Modulo per la presentazione delle osservazioni per i piani/programmi/progetti sottoposti a procedimenti di valutazione ambientale di competenza statale

Impianto per la produzione di energia da fonte eolica denominato "Parco eolico Toscana", sito nel Comune di Tuscania (VT) e relative opere di connessione nei Comuni di Tuscania (VT) e Arlena di Castro (VT).
Codice procedura (ID_VIP/ID_MATTM): 5419

OGGETTO DELLE OSSERVAZIONI

Figura 23 Schema di distribuzione degli impianti da FER: in rosso, gli aerogeneratori esistenti, in blu quelli in progetto, in magenta gli impianti fotovoltaici esistenti e in arancio quelli in iter di VIA e di Autorizzazione Unica.

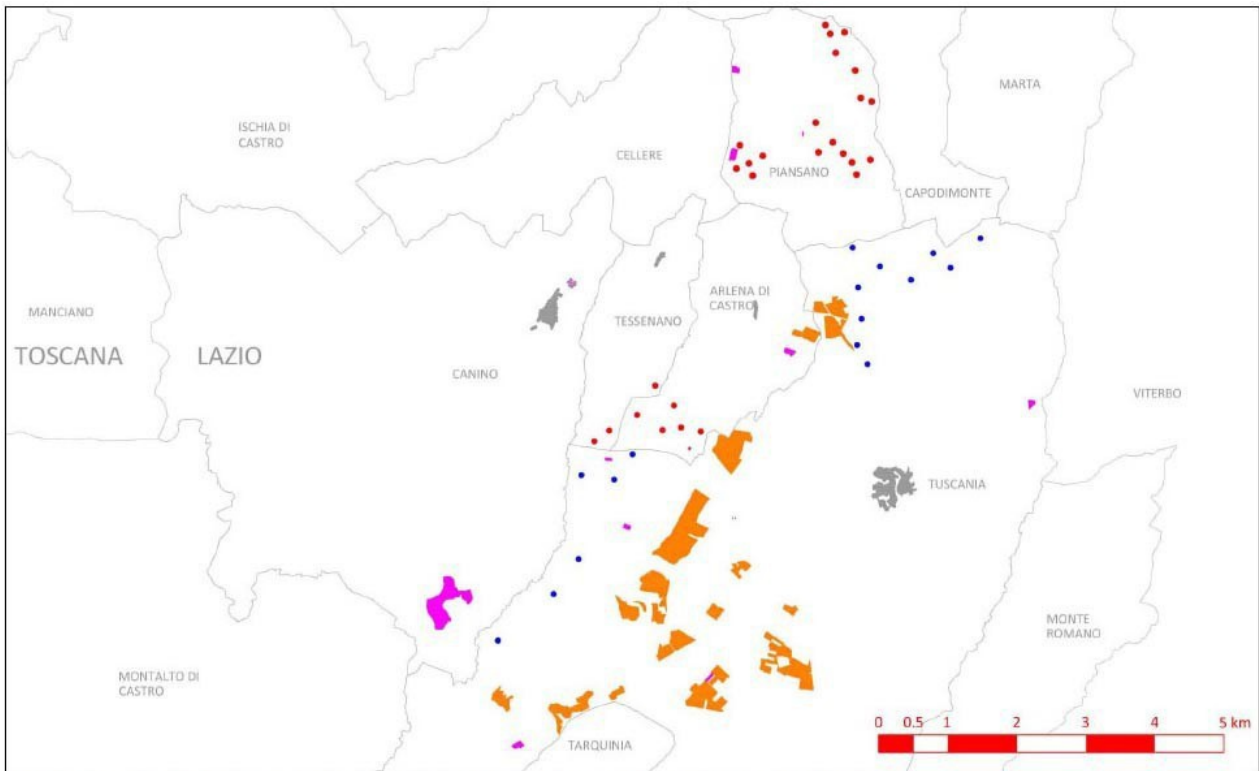
La figura 23 su SINTESI NON TECNICA DEL SIA (GE_TSC01_PD_SIA04), così come altre mappe di analisi di impatti cumulativi (GE_TSC01_PD_9_1_2, GE_TSC01_PD_9_1_3, GE_TSC01_PD_9_1), omette di rappresentare un ulteriore aerogeneratore presente nel territorio dei comuni di Tessenano e Arlena di Castro, in cui gli aerogeneratori di progetto sono 9 e non 8, mentre non è mai rappresentata una mappa con un'analisi di impatto cumulativo, che comprenda cioè cavidotti, stazioni di utenza e stalli che pure fanno parte del progetto, in relazione di incidenza con i BENI PAESAGGISTICI (ai sensi del D.LDG.42/04 e ulteriori beni da PTPR Lazio). Si tratta di carenze sostanziali che non permettono una valutazione visiva olistica dell'impatto paesaggistico. Allo scopo sarebbe utile anche una mappa con la sovrapposizione dei lavori di realizzazione comprensiva di tutte le aree necessarie, da sovrapporre all'analisi di Impatto cumulativo, in modo da includere sia gli aerogeneratori e i campi fotovoltaici esistenti, sia gli aerogeneratori e i campi fotovoltaici in V.I.A., senza limitarsi ad una rappresentazione semplificata come quella della figurina 23.

Nonostante questo dalla stessa figura 23, emerge come dal Lago di Bolsena al mare Tirreno si stia creando un nuovo territorio che andrà a costituire di fatto un paesaggio industriale, costellato come è di pale eoliche, campi fotovoltaici e stazioni di utenza.
